糾正案文

壹、被糾正機關：臺北市政府。

貳、案由：新北捷運環狀線板新站至景安站區間於0403地震中發生多處鋼箱梁位移、盤式支承損壞等嚴重災情，肇因於施工單位中華工程未按圖施作，將調坡板銑穿，致插銷跳脫；臺北捷運局身為工程主辦機關，未盡施工督導及履約管理之責，核有重大違失。另臺北捷運局所屬第一區工程處（時為東區工程處）自辦監造，未依規定善盡監造責任，就隱蔽部分訂定檢驗停留點、監督施作、先行查驗並記錄存證；主辦機關臺北捷運局亦未善盡督導之責，與所屬第一區工程處共同落實第二級品管，致生重大災損，亦有違失，爰依法提案糾正。

圖1 施工圖調坡板銑孔深度圖

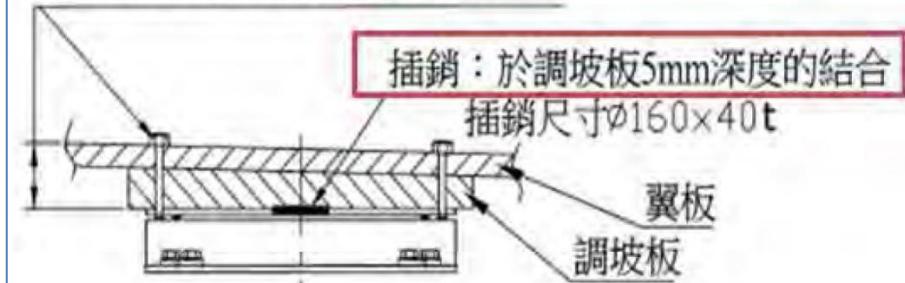
(三)經查本案施工單位所繪製之施工圖，顯示其調坡板銑孔深度僅5mm深度(如圖1所示)。惟現場調查時，量測調坡板銑孔深度達41mm(如圖2所示)，即實際銑孔深度遠大於施工圖規定之值。如此將造成插銷上方有36mm的贅餘空間，連同施工圖要求的5mm結合深度(共計41mm)，完全足以容納高度僅40mm的插銷，使得地震下有機會因搖晃而整體彈跳至活塞上方銑孔內，致使插銷喪失上錨碇版和下方活塞盤間剪力傳遞功能，進而產生上、下盤錯位。據執行支承現況調查的新北市土木技師公會將災損橋梁頂升後果然發現，插銷在地震力作用下脫離活塞，卡在盤式支承上盤或因上下盤錯位後、掉落至帽梁上，其二種態樣照片如圖3、圖4所示，破壞機制示意如圖5。另外，插銷跳脫亦造成拉拔板損壞，如圖6所示。
